**Avis délibéré de la mission régionale d'autorité environnementale
sur la construction d'une centrale photovoltaïque au sol portée
par la société Solarhona sur la commune de Belley (01)**

Avis n° 2023-ARA-AP-1566

Avis délibéré le 29 août 2023

Illustration 2: Implantation du projet. Source : dossier.

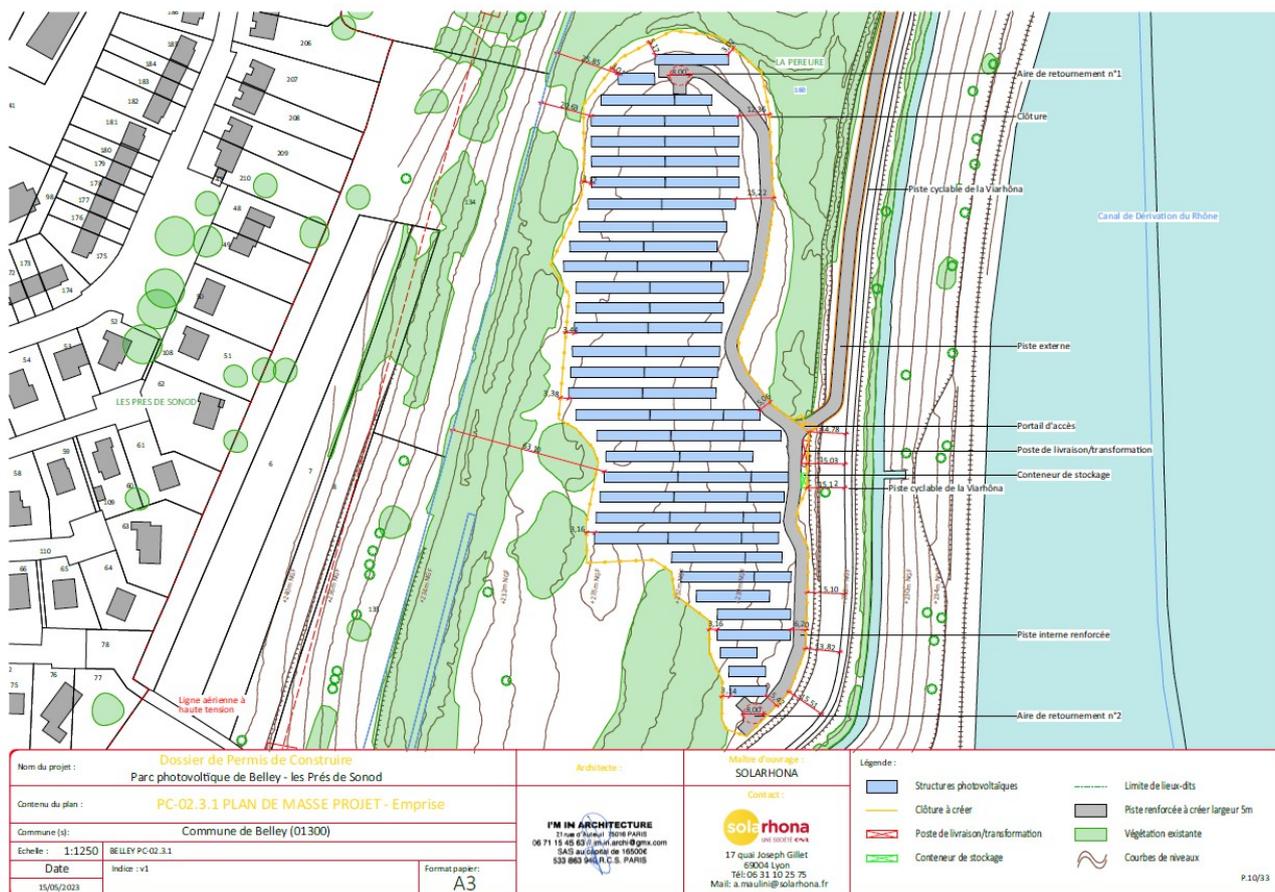
Le poste source pressenti, pour le raccordement de la centrale, est situé sur la commune de Belley à environ 2 km au nord-ouest du site d'implantation. Le dossier ne fait pas état du tracé retenu. Ce raccordement en souterrain au réseau électrique national n'est pas décrit. Ses incidences environnementales ne font pas l'objet d'une analyse approfondie, et la capacité réservée au titre du S3-REnR⁶ n'est pas mentionnée sachant de plus que ce dernier prévoit des renforcements consé-

quents sur le secteur électrique⁷. Faisant partie du projet, ses caractéristiques et son tracé doivent être présentés et ses incidences évaluées de manière précise, ainsi que tous éventuels renforcements de poste de transformation et de lignes haute tension, même s'ils relèvent d'une autre maîtrise d'ouvrage et d'un calendrier différent. Ce n'est pas le cas dans le dossier fourni qui doit l'inclure dès ce stade.

L'Autorité environnementale recommande de décrire précisément et d'inclure explicitement dans le périmètre du projet et donc de l'étude d'impact, le raccordement au réseau électrique, fonctionnellement lié au parc photovoltaïque, d'évaluer leurs incidences environnementales et de présenter les mesures prises pour les éviter, les réduire et si besoin les compenser.
